Ministero della Transizione Ecologica

Parere n. 559 del 12 settembre 2022

Progetto	<p><i>Verifica di ottemperanza</i></p> <p><i>Attività di decommissioning disattivazione accelerata per il rilascio incondizionato del sito dell'impianto nucleare di Latina</i></p> <p><i>Prescrizioni: A)3.vi.b e A) 8</i></p> <p>ID_VIP: 8594</p>
Proponente	SOGIN S.p.A.

Figura 1- Planimetria dell'area di intervento

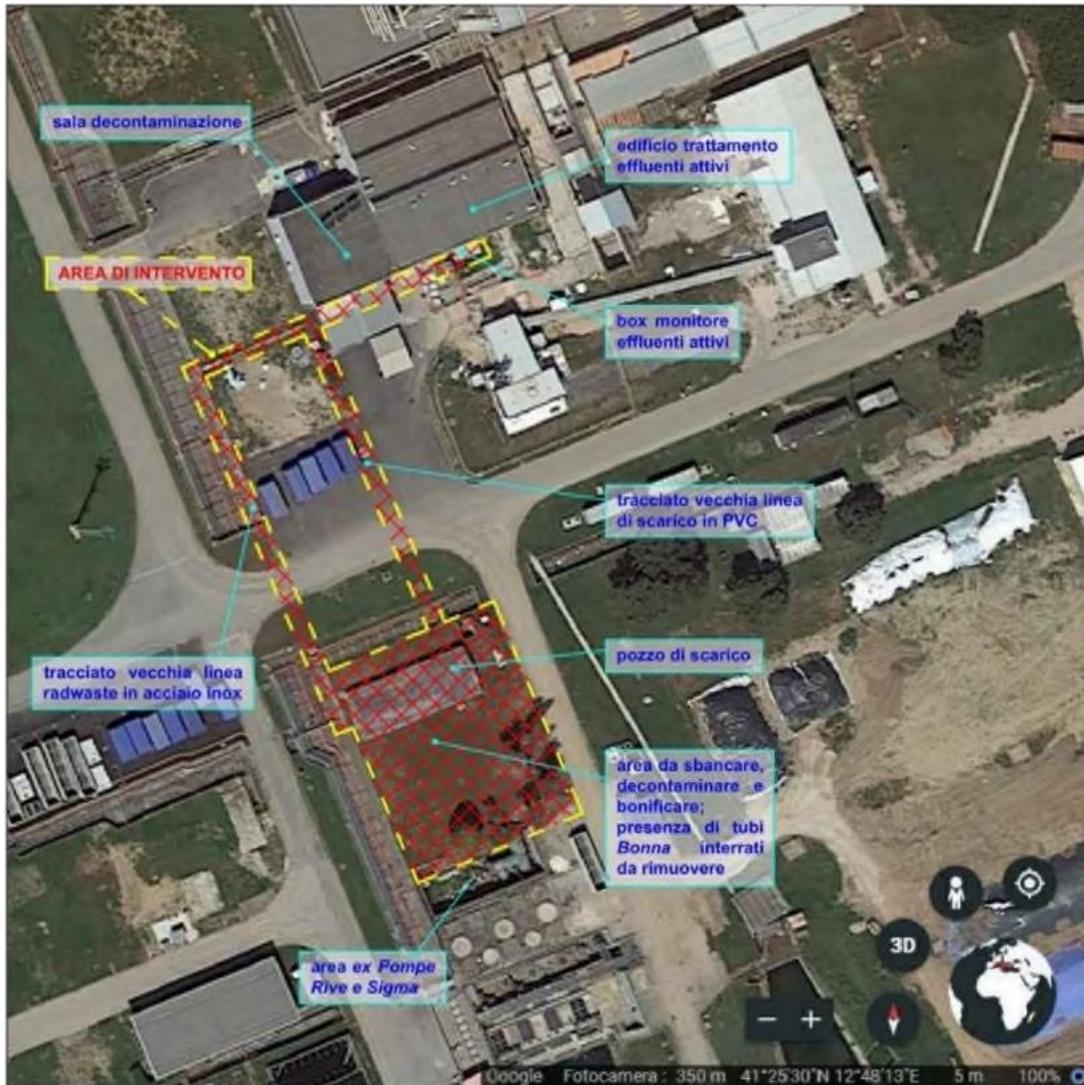
- Ante-operam insistevano sull'area interessata dagli interventi gli impianti ed i manufatti riportati nella Figura 1.
- Nell'area di intervento, in fase di scavo, è stata registrata da una anomalia radiologica pertanto, su indicazioni dell'Autorità di Controllo, si è provveduto alla realizzazione di una struttura di copertura con intelaiatura metallica e teli in polietilene allo scopo di migliorare la protezione dagli agenti meteorici dell'area sottoposta a scavo e del tratto scoperto della vecchia linea di scarico.
